Parecer da Comissão de Avaliação

Identificação			
Designação do Projeto:	Aparthotel (150 unidades de alojamento) do Conjunto Turístico da Quinta da Penha Longa		
Tipologia de Projeto:	Turismo	Fase em que se encontra o Projeto:	Projeto de Execução RECAPE
Localização:	Freguesia de Alcabideche, Concelho de Cascais, Distrito de Lisboa.		
Proponente:	Caesar Park Hotel Portugal, S.A.		
Entidade licenciadora:	Câmara Municipal de Cascais (CMC)		
Equipa Responsável pela Elaboração do RECAPE	Júlio de Jesus Consultores		
Autoridade de AIA:	Comissão de Coordenação e Desenvolvimento Regional de Lisboa e Vale do Tejo, I.P. (CCDRLVT)		
Enquadramento Legal	Alínea c) do n.º 12, área sensível, do Anexo II do Decreto-Lei n.º 151-B/2013, de 31 de outubro, alterado e republicado pelo Decreto-Lei n.º 152-B/2017, de 11 de dezembro, que aprova o Regime Jurídico sobre Avaliação de Impacte Ambiental (RJAIA)

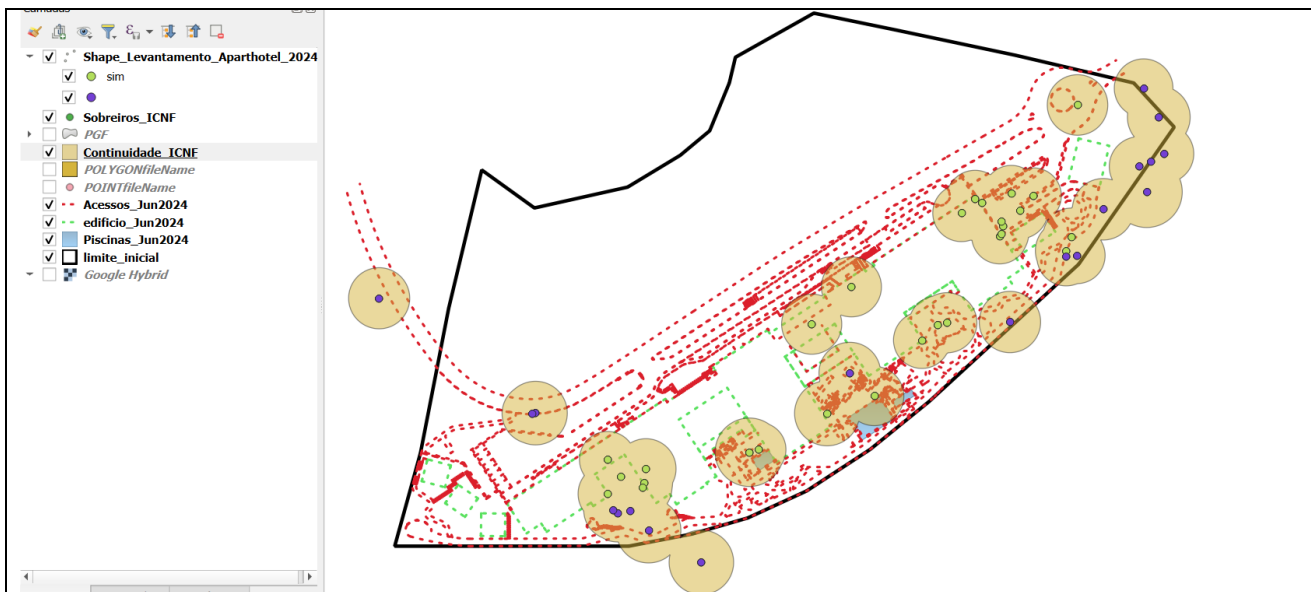
Refere-se ainda que, da observação da informação cartográfica digital, verifica-se que o levantamento de existências agora apresentado (e já atualizado no presente ano) voltou a reduzir o seu número de exemplares, desta vez para 47, dos quais 28 serão para abater.

Verifica-se também que a previsão de implementação de caminhos aparenta estar em conflito direto com exemplares que supostamente serão para permanecer (ver figura 2).

Face ao exposto, considera-se não estarem ainda reunidos os elementos/ informações necessários e suficientes para a demonstração do cumprimento desta condicionante.

Não foram entregues os seguintes elementos:

- a. A informação cartográfica digital em formato *shapefile* e exclusivamente sistema de coordenadas PT-TM06/ETRS89.
 - i. Levantamento das existências de sobreiro e azinheira presentes na totalidade da área de intervenção da DIA, bem como em terrenos contíguos à área de intervenção, numa faixa de 20m, para que tivesse sido possível avaliar a existência e delimitação de povoamento, e não apenas na área prevista para construção, onde na tabela de atributos estivessem presentes os dados constantes nos anexos do documento IV;

- ii. Informação cartográfica relativa aos exemplares com afetação direta (inevitável abate/arranque), com afetação indireta (exemplares que possam vir a sofrer de inevitáveis danos ao nível do sistema radicular e que também terão de ser contabilizados como sobreiros afetados) e os exemplares a permanecer no local;

- iii. Informação cartográfica relativa à eventual presença de povoamento de sobreiro/azinheira determinado pela metodologia de determinação de povoamentos de sobreiro e/ou azinheira do ICNF, I.P., disponível no portal do ICNF.

- b. Não foi devidamente esclarecido o porquê do número de sobreiros indicados nos elementos que têm vindo a ser apresentados, ao longo das várias fases de apreciação, não serem coincidentes e inclusivamente tem vindo a ser cada vez menor.
